Bijlage 31 Zienswijzennota

Inpassingsplan “Spooronderdoorgang N226 Maarsbergen”

Zienswijzennota

Ontwerpinpassingsplan 'Spooronderdoorgang N226 Maarsbergen'

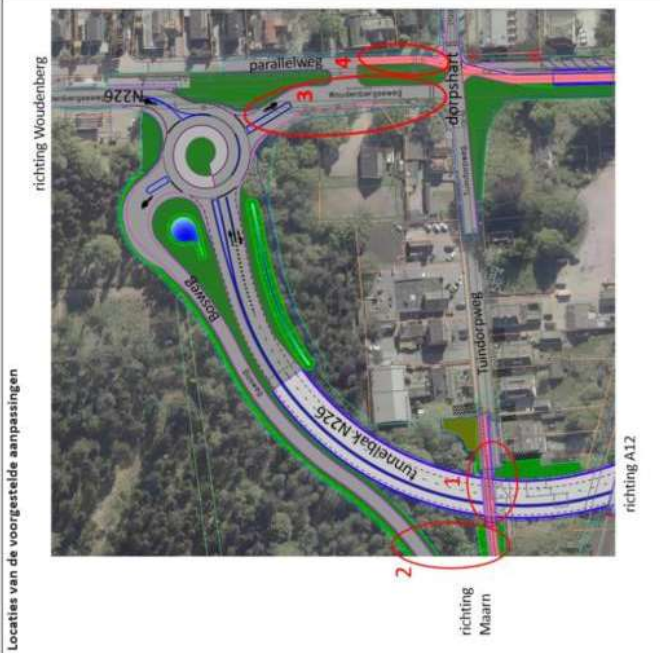
<p>verbeteren, bijvoorbeeld door het verplaatsen van het vulpunt.</p> <p>Voor wat betreft het Shell-station: In 2020 is een fysieke rijstrookscheiding aangebracht om links afslaand verkeer naar de benzinestations, en daarmee stilstaande voertuigen op de hoofdrijbaan, te voorkomen. Dit wordt ook overgenomen in de verdere uitwerking in het UO.</p>	
	<p>6. De wijze waarop de geluidsbelasting is afgewogen, is in overeenstemming met de wettelijke eisen. Uit het geluidsonderzoek blijkt dat niet voldaan kan worden aan de voorkeursgrenswaarden (ondergrens), maar wel aan de maximale ontheffingswaarde (bovengrens). Hierbij speelt het provinciale doelmatigheids criterium een belangrijke rol. Verschillende geluidsbeperkende maatregelen zijn beoordeeld en uit die beoordeling blijkt dat geen van de maatregelen doelmatig is. Toch willen we iets doen en worden geluidsreducerende maatregelen toegepast. Buiten de woningen gaat het dan om het toepassen van wandabsorptie in de onderdoorgang en stil asfalt op het wegdek. Dit levert een lagere geluidsbelasting op.</p>

<p>In de realisatie van een overkapping van de onderdoorgang is niet voorzien. De kosten hiervan wegen, mede in vergelijking tot andere geluidsreducerende maatregelen, niet op tegen het geluidsreducerend effect dat dit zou opleveren.</p> <p>Het project heeft grote gevolgen voor de huidige woon- en leefomgeving van de inwoners van Maarsbergen, in het bijzonder voor de direct aanwonenden van de Engweg, Tuindorpweg en Woudenbergseweg. Om de nadelige gevolgen voor de woon- en leefomgeving redelijkerwijs tot een minimum te beperken, heeft het Q-team advies uitgebracht over mogelijk te treffen kwaliteitsmaatregelen.</p> <p>Naar aanleiding van dit advies is de voorkeur gegeven aan negen ruimtelijke kwaliteitsmaatregelen. Gebleken is dat deze ruimtelijke kwaliteitsmaatregelen van grotere meerwaarde zijn dan een mogelijke overkapping. Naast de negen ruimtelijke kwaliteitsmaatregelen resteert een bedrag van €600.000, dat betrokken wordt bij de nadere uitwerking van het Esthetisch Programma van Eisen, dat met betrokkenheid van omwonenden zal worden opgesteld.</p> <p>In het kader van dit Programma van Eisen wordt op dit moment gekeken naar</p>

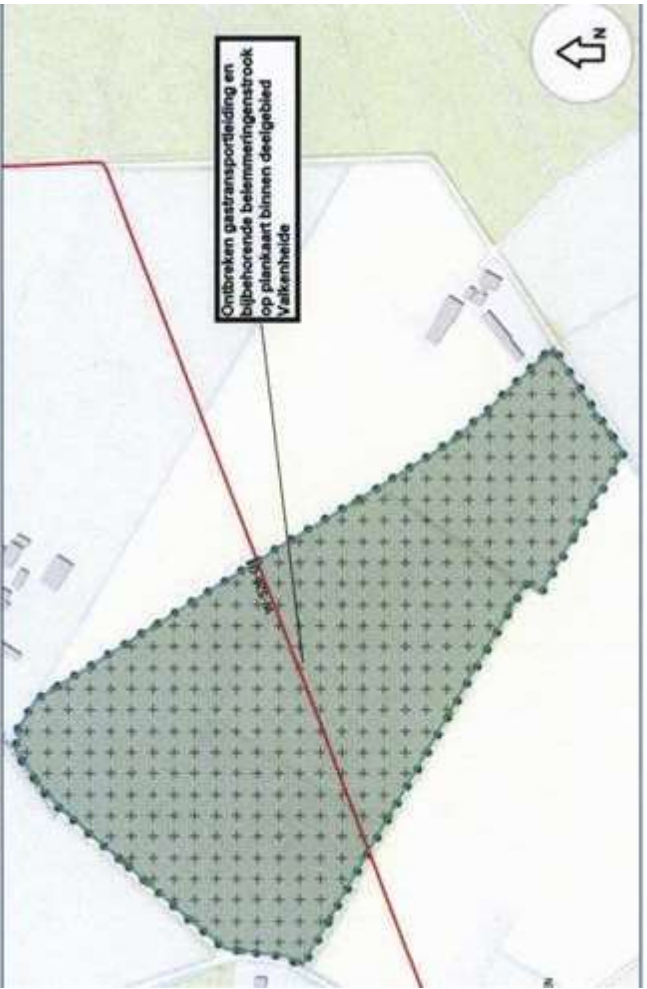
<p>kunnen overbruggen zijn dan weer langere hellingen noodzakelijk. Aan de oostzijde van de onderdoorgang ontstaan dan problemen met de ontsluitingen van minimaal twee woningen (Tuindorpweg 5a en 5b). Deze woningen kunnen in dat geval niet langer meer direct op de weg worden ontsloten. Ruimte voor een parallelstructuur ter ontsluiting van die twee woningen ontbreekt.</p> <p>- De doorgaande Tuindorpweg richting Maarn over de onderdoorgang heen zal duurder uitvallen dan de fietsverbinding: het kunstwerk over de onderdoorgang wordt veel breder en moet ook zwaarder worden uitgevoerd, omdat gemotoriseerd verkeer (categorieën) ook van deze verbinding gebruik gaat maken. Daarnaast zal ook de kruising Tuindorpweg/Haarweg in een grotere omvang gereconstrueerd moeten worden. Ook de weg tussen deze kruising en de noordelijk gelegen rotonde zal gereconstrueerd moeten worden. Deze aspecten brengen hoge extra kosten met zich mee.</p>

<p>- De introductie van een nieuwe/geoptimaliseerde variant betekent een scopewijziging. Dit zou betekenen dat wezenlijke delen van de doorlopen participatie en ontwerp uitwerkingen weer opnieuw moeten plaatsvinden. Naar verwachting zal dit minimaal één jaar vertraging inhouden, waarbij ook de kosten in verhouding toenemen.</p> <p>- Eén van de adviezen van het Q-team was het realiseren van een overkapping. Wij hebben ervoor gekozen een overkapping in de vorm van een zgn. noord- en zuidkap niet de realiseren. De kosten hiervan wegen, mede in vergelijking met andere geluidsreducerende maatregelen, niet op tegen het geluidsreducerend effect dat dit zou opleveren. Het projectbudget is ook niet toereikend om een (wel maakbare) overkapping te realiseren. De voorkeur is gegeven aan negen ruimtelijke kwaliteitsmaatregelen uit het advies van het Q-team. Gebleken is dat deze ruimtelijke kwaliteitsmaatregelen van grotere meerwaarde zijn dan de overkapping. Naast de negen</p>
